# **Avis délibéré de l'Autorité environnementale sur la modification de la déclaration d'utilité publique (DUP) de la ligne 15 Est du réseau de transport public du Grand Paris (93-94)**

**n°Ae : 2017-33**

Figure 2 : Evolution du plan général des travaux concernant les emprises chantier de la gare de Bondy soumise à enquête publique (source : pièce A2 du dossier).

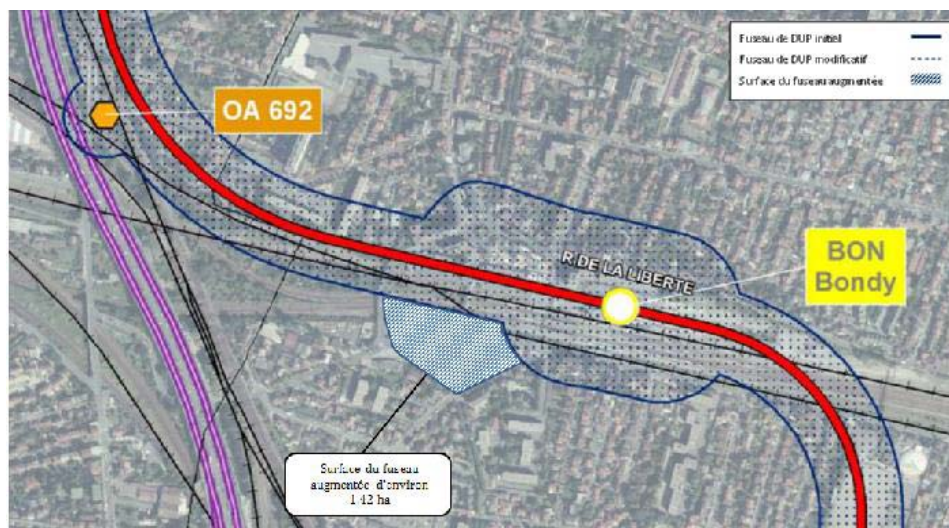
En ce qui concerne les élargissements d'emprises chantier, la pièce A.2 fait état de la « *présence de pollution probable, qui nécessitera une dépollution* » (OA 671) ou de la « *présence de pollution possible, qui nécessitera une dépollution* » (gare de Bondy), sans que le dossier ne détaille la nature de ces pollutions potentielles.

L'analyse comparée des extensions des emprises chantiers est en revanche très succincte (une demi-page dans chaque cas), et aboutit parfois à des conclusions qui peuvent sembler étonnantes sans autre explication<sup>32</sup>.

<sup>32</sup> Il est par exemple conclu que l'extension de l'emprise chantier de l'OA 671 aura un impact favorable sur le milieu naturel, où que l'extension de l'emprise chantier de la gare de Bondy aura un impact favorable sur le paysage et le patrimoine du fait qu'aucun périmètre de protection n'est intercepté.

*L'Ae recommande d'exposer de manière plus précise les conclusions de « l'analyse environnementale comparée des avantages et inconvénients » des deux extensions de chantier prévues.*
